ZP.271.1.2019

ODPOWIEDZI NA PYTANIA

Dot.: Postępowania prowadzonego w trybie przetargu nieograniczonego na: „Rewaloryzację zabytkowego parku dworskiego w Gowarzewie”.

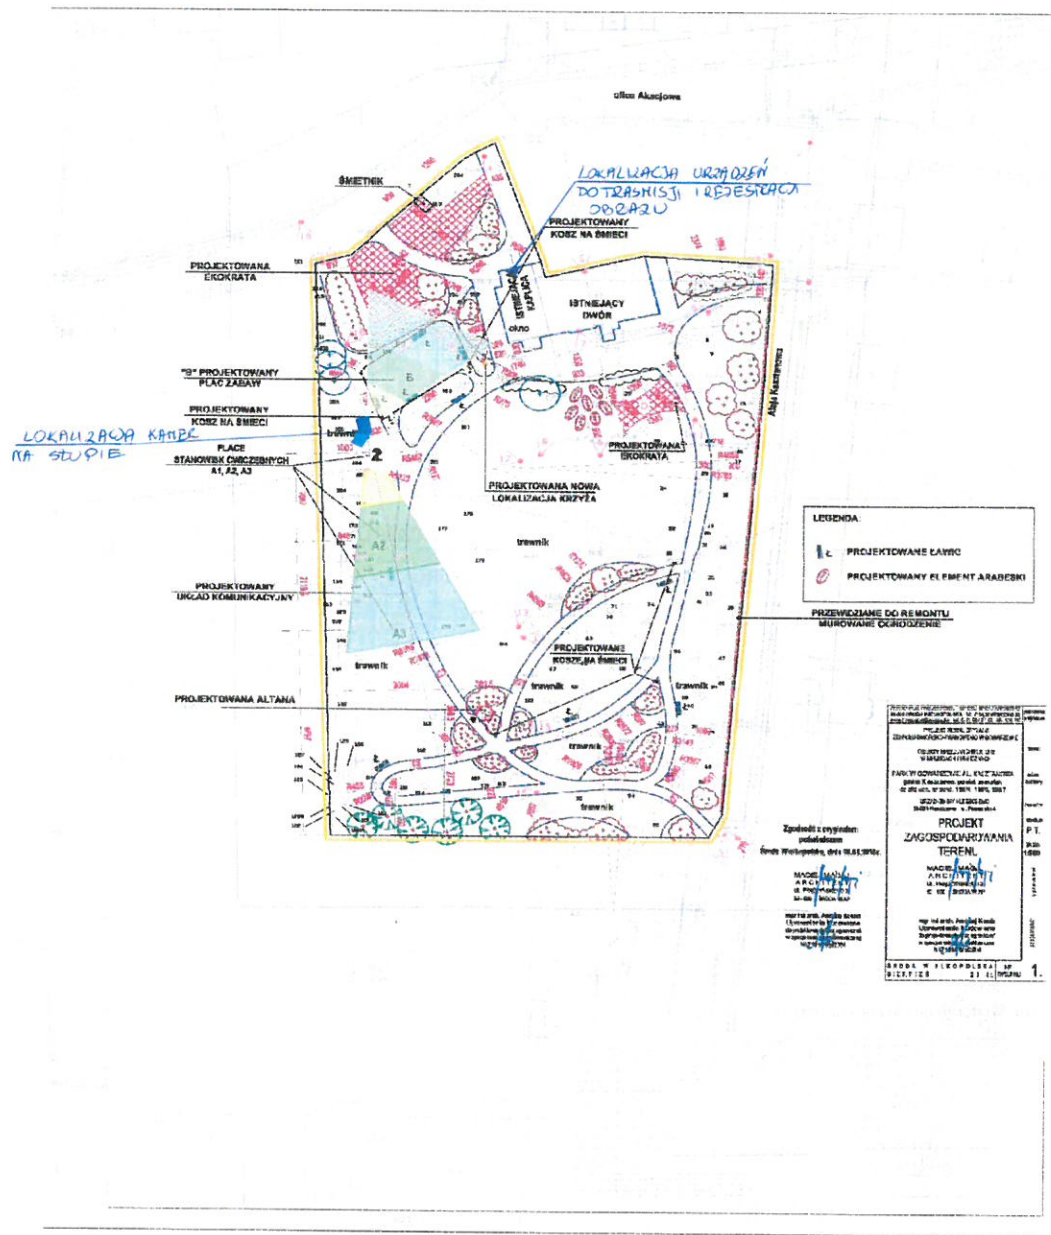
Prosimy o określenie możliwie dokładnego usytuowania kamer monitoringu oraz usytuowania urządzeń do transmisji i rejestracji obrazu z kamer, co umożliwi dobór odpowiednich materiałów i ich dokładną kalkulację.

Lokalizacja kamer oraz urządzeń transmisji i rejestracji obrazu została pokazana na załączniku nr 2. Zamawiający przedstawia proponowaną lokalizację kamer. Docelowe ich ustawienie zostanie potwierdzone na terenie budowy w trakcie realizacji prac.

- 4.1. Do obowiązków Wykonawcy należy wykonanie monitoringu wizyjnego obejmującego teren projektowanego placu zabaw w północno zachodniej części parku oraz stanowisk ćwiczebnych zlokalizowanych wzdłuż zachodniej alejki parku oznaczonych symbolami A1, A2, A3. Wykonanie monitoringu obejmuje montaż i uruchomienie 2 kamer zainstalowanych na wysokości uniemożliwiającej do nich łatwy dostęp (minimum 4 metry) na słupach. Okablowanie należy wykonać przewodami typu skrętka minimum kategorii 5e w osłonie żelowanej przewidzianej do układania w ziemi i doprowadzić do kamer w rurach osłonowych. Sprzęt rejestrujący obraz należy

zainstalować w istniejącej kaplicy zlokalizowanej na terenie parku w dedykowanej do tego typu instalacji szafie teletechnicznej zamykanej na zamek.
